**Parere n. 83 del 6 aprile 2021**

<b>Progetto:</b>	<p><i>Variante ex Art. 169 Dlgs n. 163/2006</i></p> <p><i>Asse Ferroviario Napoli-Bari</i> <i>Infrastrutture Ferroviarie Strategiche-Legge 443/2001</i> <i>Itinerario Napoli – Bari</i> <i>Raddoppio della tratta ferroviaria</i> <i>Frasso Telesino-Vitulano</i> <i>1° Lotto funzionale: Frasso Telesino-Telese</i></p> <p><i>ID VIP 5710</i></p>
<b>Proponente:</b>	<p><i>RETE FERROVIARIA ITALIANA S.P.A.</i></p>

Figura 3 Localizzazione ambiti varianti

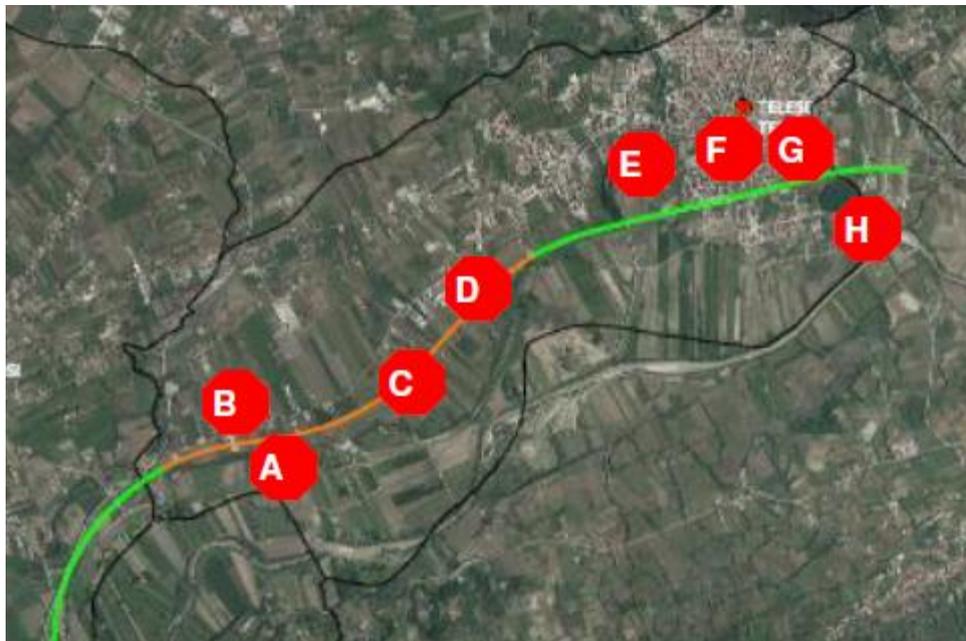
Sono stati individuati 8 Ambiti progettuali interessati da modifica (“contesti di analisi”) denominati da A ad H (vedi Figura 3). Dai seguenti ambiti è esclusa la variante relativa alla Prescrizione n. 47.

- AMBITO A (Aree in frana – Prescrizione n.51) – pk 25+250 (pk 0+550-0+600)
- AMBITO B (Prima strada di emergenza - Prescrizione n. 56) pk 23+243
- AMBITO C (Seconda strada di emergenza - Prescrizione n. 57) pk 24+188
- AMBITO D (Strade di cantiere - Prescrizioni n. 59 e 60) pk 24+600 pk 24+800 ÷ 25+156
- AMBITO E (Barriere antirumore trasparenti - Prescrizione n. 52) pk da 26+049,50 a 27+335,20
- AMBITO F (Intensificazione piantumazione - Prescrizione n. 55) pk 24+750÷24+820, 25+820÷26+300
- AMBITO G (Muro di Via Mazzini - Prescrizione n. 50) pk 26+600 ÷ 26+688
- AMBITO H (Riqualificazione Zona Lago e Scafa - Prescrizione n. 53) pk 26+600 – 26+688

Figura 5 Tipologie di barriere acustiche; (a) progetto definitivo – (b) progetto esecutivo

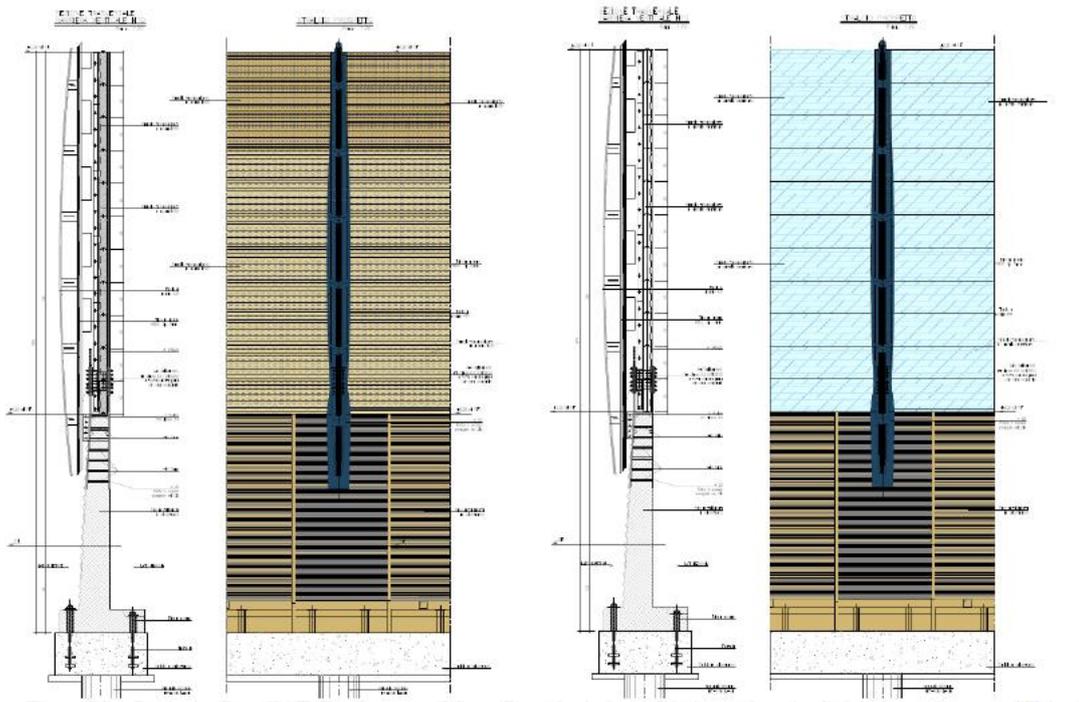
Il Progetto Definitivo prevedeva la barriera antirumore tipologica RFI prevista anche sugli altri tratti di tracciato. La barriera antirumore in acciaio tipo HS H 10 è stata sostituita con analoga barriera tipo HS ma nella variante in cristallo, con la parte trasparente nella porzione in elevazione a partire da 2 metri

Dal punto di vista paesaggistico, l'aspetto più significativo è rappresentato dalla sostituzione della barriera antirumore in acciaio con una analoga trasparente. La modifica si inquadra in una richiesta di riduzione dell'impatto visivo e quindi, in questo caso, si tratta di un miglioramento rispetto al PD.

Stante le diverse caratteristiche delle barriere inserite, è stata effettuata nuovamente la modellazione acustica utilizzando lo stesso software, Soundplan, adottato nel progetto definitivo, ma nella versione più recente 8.1.

Dai risultati ottenuti si evince che l'introduzione delle barriere trasparenti comporta piccole differenze dei livelli post mitigazione, quasi sempre contenuti entro i 3 dB, cioè nell'ambito di differenze massime dell'ordine del 5%; solo alcuni valori arrivano a differenze di 6-7 dB.

L'introduzione della barriera in vetro provoca tuttavia un lieve aumento dei valori di superamento nei ricettori già segnalati nella modellazione di progetto definitivo. Il superamento è generalmente contenuto entro i 3 dB, riferiti sempre alla fase notturna.

Rimane confermato il superamento del valore diurno per il ricettore 4037 (scuola) che aumenta solo di poco rispetto al PD.

<b>Condizione ambientale n. 1 (integrazione prescrizione n. 52)</b>	
Macrofase	Progettazione esecutiva
Fase	Progettazione esecutiva
Ambito di applicazione	Rumore
Oggetto della prescrizione	Considerato che la ottemperanza della prescrizione n. 52, con la modifica della tipologia di barriere antirumore, comporta variazioni nei risultati della modellazione acustica con aumento dei superamenti ai ricettori ed individuazione di nuovi ricettori sui quali saranno necessari interventi diretti, si prescrive che, prima dell’approvazione del progetto esecutivo, la documentazione specifica di valutazione dell’impatto sulla componente rumore e delle conseguenti mitigazioni sia portata a conoscenza del pubblico attraverso apposito avviso al pubblico di ripubblicazione.
Termine avvio Verifica Ottemperanza	Prima dell’approvazione del progetto esecutivo da parte del Proponente
Ente vigilante	MITE
Enti coinvolti	--

Figura 8 Percorso pista ciclopedonale su ortofoto

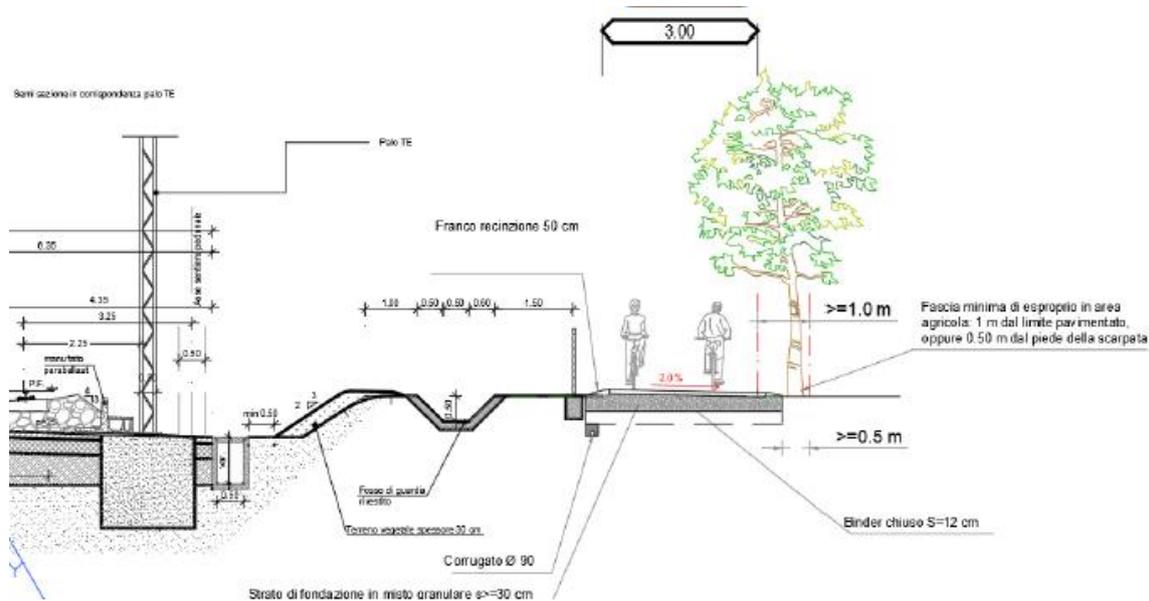
L'opera in esame riguarda pertanto un percorso ciclabile e pedonale che collega la stazione di Telese con il lago. Tale opera, non presente nel progetto definitivo, prevede un percorso progettato che parte dall'uscita a sud-est della stazione di Telese, corre parallelamente al confine ferroviario sul lato sud fino a raggiungere il lago di Telese, di fronte ai percorsi pedonali del parco e su via Panoramica del Lago e il nuovo sottopasso ciclopedonale che metterà in comunicazione con il lago le zone a nord della ferrovia (IN07 prog 27+137.95).

Si sviluppa in sede propria, ha una larghezza di 3 m pavimentati e una lunghezza complessiva di 525 m.

La pista verrà realizzata seguendo l'orografia naturale, con asportazione dello strato vegetale, stabilizzazione a calce/cemento in sito, stesa di 30 cm di fondazione in misto di cava,

pavimentazione di 12 cm in binder chiuso. Il franco dalla recinzione ferroviaria sarà minimo 50 cm. L'area di esproprio includerà una fascia di 1 metro o 50 cm dalla scarpata.

La prescrizione si inserisce nell'ambito di indagine individuato come H. Da un punto di vista ambientale, non si hanno variazioni significative sugli impatti valutati in relazione al progetto definitivo.
